Modulo per la presentazione delle osservazioni per i piani/programmi/progetti sottoposti a procedimenti di valutazione ambientale di competenza statale

Il/La Sottoscritto/a _____ DANILA MAIDA per _Comitato di Quartiere di Boccaleone (BG)
in qualità di legale rappresentante della Pubblica Amministrazione/Ente/Società/Associazione

PROGETTO DEFINITIVO NUOVO COLLEGAMENTO FERROVIARIO STAZIONE DI BERGAMO – “AEROPORTO ORIO AL SERIO” (Codice procedura 5609)

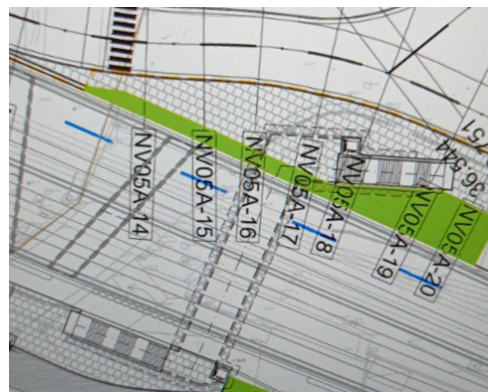
Chiudendo via Pizzo Recastello (passaggio a livello) e sostituendolo con questo sottopasso che viene detto ciclopedonale ma poi nelle tavole di progetto è solo pedonale, infatti ci sono solo scale e ascensori;

se gli ascensori fossero guasti l'attraversamento più vicino sarebbe la nuova passerella sopra la ferrovia, anche questa non ciclabile ma solo pedonale con scale e ascensori a 300

metri di distanza (linea rossa); se gli ascensori, anche in questo caso fossero guasti, sarebbe necessario spostarsi in via Piatti a 395 metri di distanza (linea Gialla), e per ritornare in via Recastello altezza passaggio a livello significherebbe percorrere più di un km,

L'alternativa, per guasti agli ascensori in via Recastello, sarebbe dirigersi verso il nuovo sottopasso viario dietro la fiera percorrendo oltre 1100 metri (linea azzurra), quindi per ritornare su via Recastello si dovrebbero percorrere quasi 2 km

Progetto RICUCIAMO cdq Boccaleone

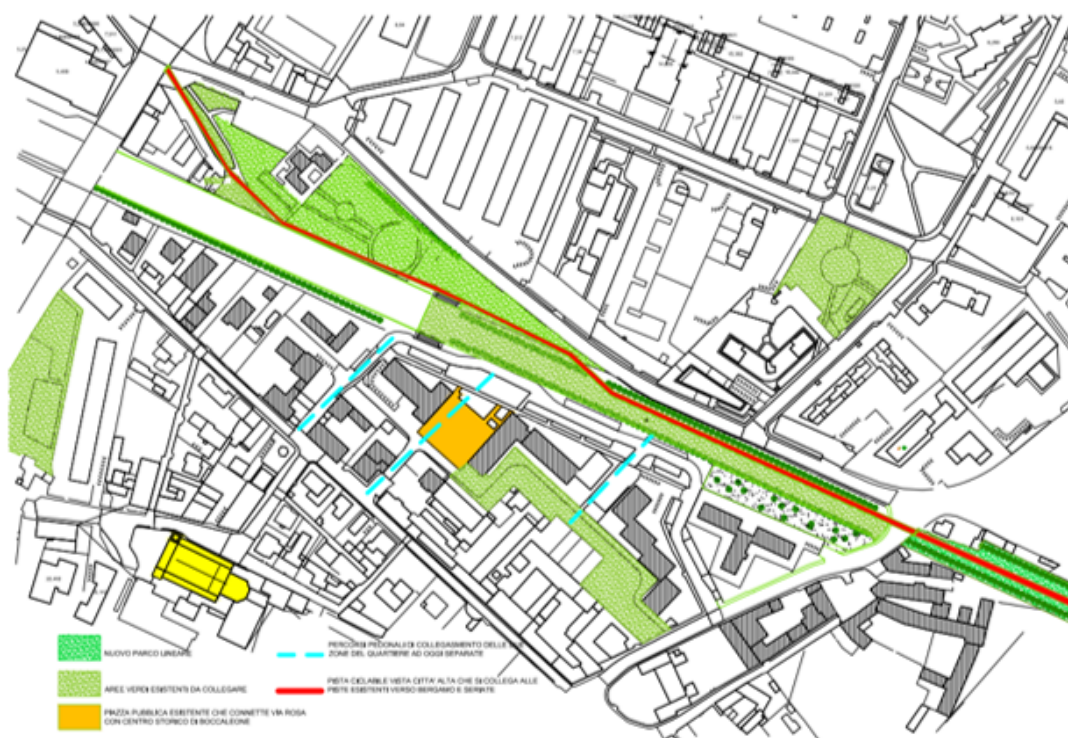
Che il MITE tenga in considerazione il progetto richiesto dal CDQ di Boccaleone con il seminterramento della Ferrovia, che permette di costruire una piazza lunga 300 metri che elimina qualsiasi barriera architettonica e permette una vera ricucitura delle due parti del quartiere, progetto veramente sostenibile.

Infatti con il progetto RICUCIAMO il Comitato di quartiere di Boccaleone propone l' seminterramento della linea ferroviaria che consentirà:

- la riunione di due parti del quartiere, Boccaleone e Clementina;
- di evitare il degrado e l'insorgere di situazioni di disagio e pericolo;
- l'abbattimento di ogni barriera architettonica;
- il mantenimento del transito veicolare in via Recastello;
- il rispetto della cintura verde a sud di Bergamo.
